2025 年 1 月

株式会社ミスミ
日本企業体
日本企業体 配線部品事部

「光コード型・屋内用・シングルモード」仕様変更のご案内

光コード型・屋内用・シングルモード

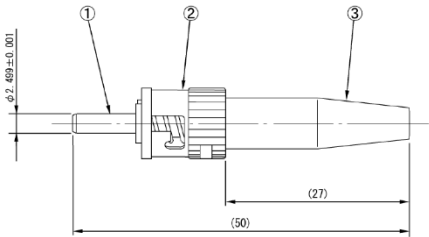
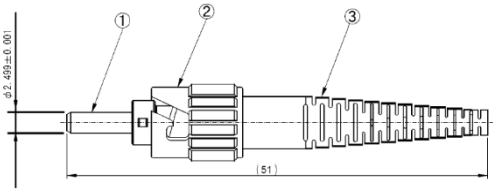
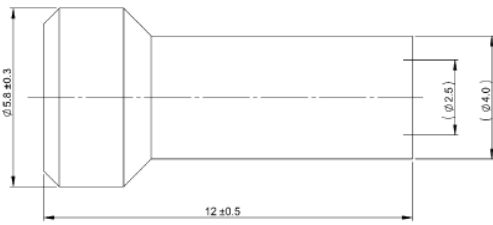
下記のとおり「光コード型・屋内用・シングルモード」の ST コネクタ現行メーカーの生産終了に伴い他メーカー ST コネクタへ商品仕様を変更いたします。

現行品	仕様変更後
外観参考 イメージ		
相違点	キャップ色：黒 ブーツ材質：ゴムブーツ	キャップ色：白 ブーツ材質：プラスチックブーツ (スリット入)
寸法		
寸法 注釈	①フェルール ②カップリング ③ゴムフード	①フェルール ②カップリング ③プラスチックブーツ
キャップ 寸法

部材変更後の性能差異はなく、同等品としてご使用いただけます。

2025年1月受注分より
